(212) 地すべり対策事業の実施に当たり、アンカー工の施工が著しく粗雑となっていたため工事の目的を達していないもの

会計名及び科目	一般会計（組織）国土交通本省（項）河川等災害関連事業費 〔平成11年度は、 （組織）建設本省（項）河川等災害関連事業費〕
部局等の名称	山梨県
補助の根拠	地すべり等防止法(昭和33年法律第30号)
補助事業者 (事業主体)	山梨県
補助事業	藤尾緊急地すべり対策事業
補助事業の概要	地すべりを抑止するため、平成11、12両年度にアンカー工、受圧板工等を施工するもの
事業費	152,250,000円
上記に対する国庫補助金交付額	101,500,000円
不当と認める事業費	112,333,000円
不当と認める国庫補助金交付額	74,888,666円

(参考図)

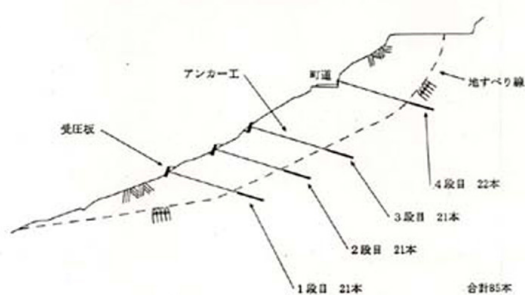
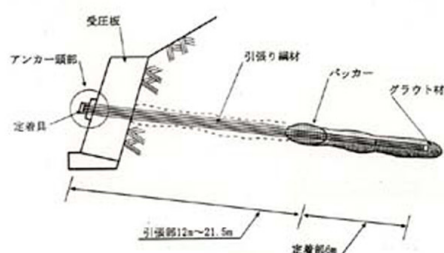
工事の施工管理記録等を検査したところ、上記の試験に使用した油圧ジャッキの圧力計の表示に疑義があり、施工されたアンカーが設計どおりの抵抗力を有しているかどうかの確認ができなかったため、85本のアンカーすべてについて、設計抵抗力に対する引抜き抵抗力を確保するために引張力を加えて試験を実施した。その結果、85本のアンカーが設計どおりの抵抗力を有しておらず、その平均の引抜き抵抗力は31.1tと設計抵抗力の50.5tに対して著しく低いものとなっていた。また、施工の実態について検査したところ、グラウト材の予備注入を実施せずに外管を引き抜いていたり、外管の引抜き直後にグラウト材を本注入していなかったりなどしており、このため、アンカーの地山への定着が十分でなかった。

そこで、アンカーの引抜き抵抗力に基づいて斜面の横断1m当たりの抑止力を計算すると61.7tとなって前記の必要な抑止力79.9tを著しく下回ることから、本件アンカー及びこれによって地山に固定されている受圧板は、地すべり抑止効果を十分に発現できないものとなっていた。

このような事態が生じていたのは、アンカー工の施工が著しく粗雑であったのに、これに対する同僚の監督及び検査が十分でなかったことによると認められる。
